Planänderungsverfahren 02, Planänderung 2.2: Trassenverschiebung „Zum Brook“

Gasversorgungsleitung Nr. 458

Wardenburg - Drohne

**Antrag auf Planänderung vor Beschlusserlass
nach § 73 Abs. 8 VwVfG**

Abbildung 1: Änderung Zum Brook

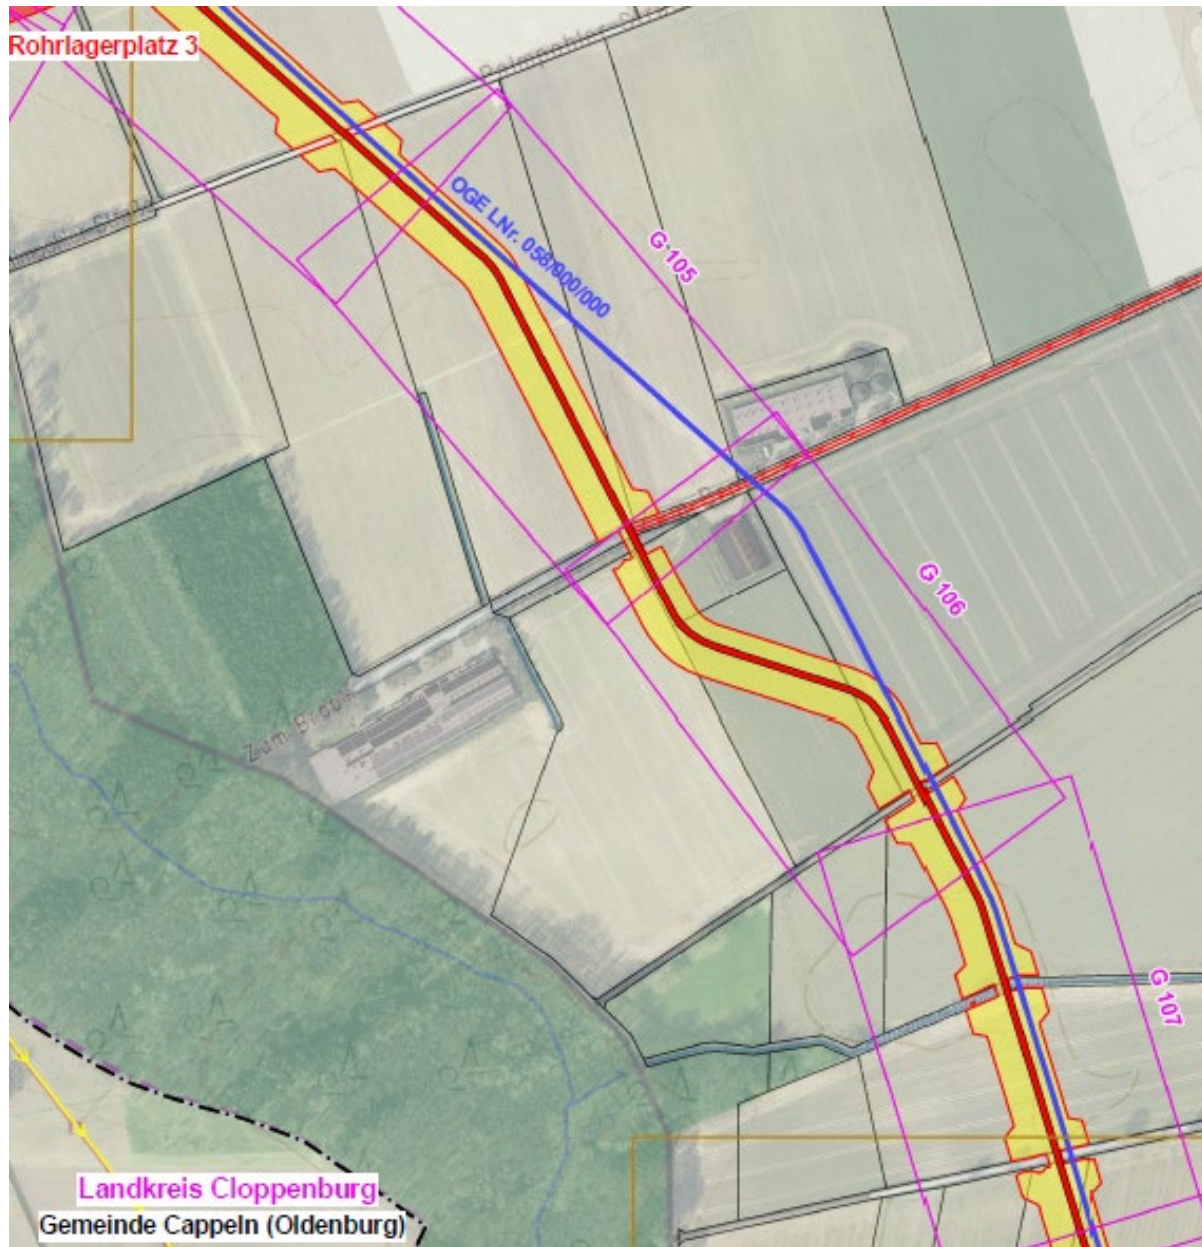
Die Planänderung 2.2 liegt in der Gemeinde Emstek und umfasst die Planblätter G105 und G106. Auf dem Flurstück 437/1 Flur 11 Gemarkung Emstek liegt ein Schweinemastbetrieb, welcher durch die derzeitige Trassenführung in seiner Erweiterungsmöglichkeit eingeschränkt werden würde. Die umliegenden Flurstücke gehören nicht zum Betrieb, weshalb die einzige Möglichkeit der Betriebserweiterung auf dem betroffenen Flurstück 437/1 liegt. Aus diesem Grund schwenkt die Trasse der Planänderung 2.2 auf dem Flurstück 398 Flur 11 Gemarkung Emstek früher aus der Parallellage heraus, kreuzt die Straße „Zum Brook“ und verläuft nun mit einem Abstand von 5 m (äußere Schutzstreifenbreite) an der Flurstücksgrenze des Schweinebetriebs vorbei, um anschließend auf dem Flurstück 437/2 erneut in die Parallellage zur Bestandsleitung 58 zurückzukehren. Auf diese Weise bleibt dem Betrieb eine größere Fläche für mögliche Erweiterungen zur Verfügung. Die dauerhafte Betroffenheit durch die Leitung und den Schutzstreifen des Eigentümers bleibt allerdings bestehen, sodass kein anderer Eigentümer dauerhaft betroffen werden würde. Die Planänderung 2.2 würde keine Mehrlänge verursachen und die Arbeitsfläche wird sogar um ca. 3.797,5 m² verringert.
